## 2. Änderungsantrag zum Planfeststellungsbeschluss vom 09.02.2012 für die östliche Erweiterung Offshore Basishafen Cuxhaven

Gemäß §§ 68 ff WHG iVm §§107 ff NWG

Cuxhaven, den 05.02.2016

Niedersachsen Ports GmbH & Co. KG  
Niederlassung Cuxhaven

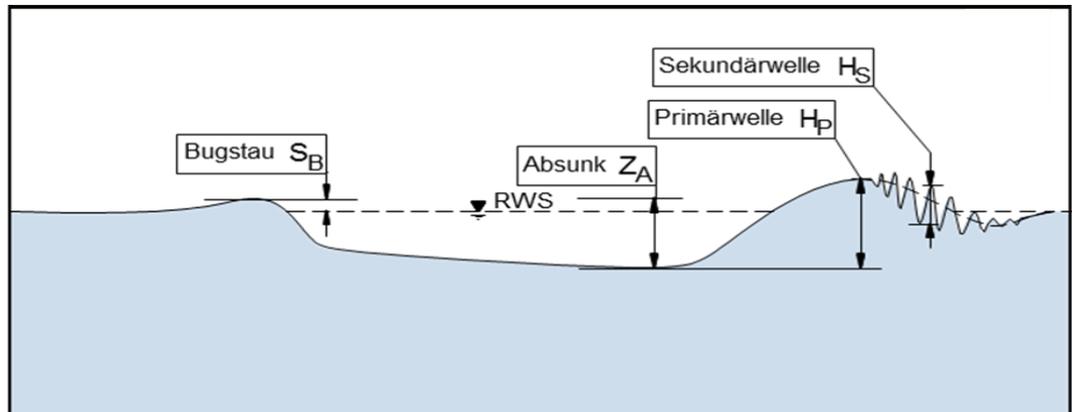
In den Untersuchungen wurde nachgewiesen, dass das Schiff die Anforderungen der Machbarkeit, Erreichbarkeit und Verlassen des Liegeplatzes 9.4 sowie die erforderliche Manövrierfähigkeit und Bedienbarkeit erfüllt.

Damit ist nachgewiesen, dass der Liegeplatz 9.4 von Schiffen aus nautischer und verkehrlicher Sicht sicher genutzt werden kann. Eine gleichzeitige Nutzung des Liegeplatzes 9.4 und des Liegeplatzes 9.5 ist nicht möglich, da die erforderlichen Sicherheitsabstände nicht vorhanden sind. Die Nutzung des Liegeplatzes 9.5 mit Jack-Up-Schiffen ist nur zulässig, wenn Liegeplatz 9.4 von RoRo-Schiffen nicht genutzt wird. In diesem Fall kann auch der Liegeplatz 9.4 von Jack-Up-Schiffen genutzt werden.
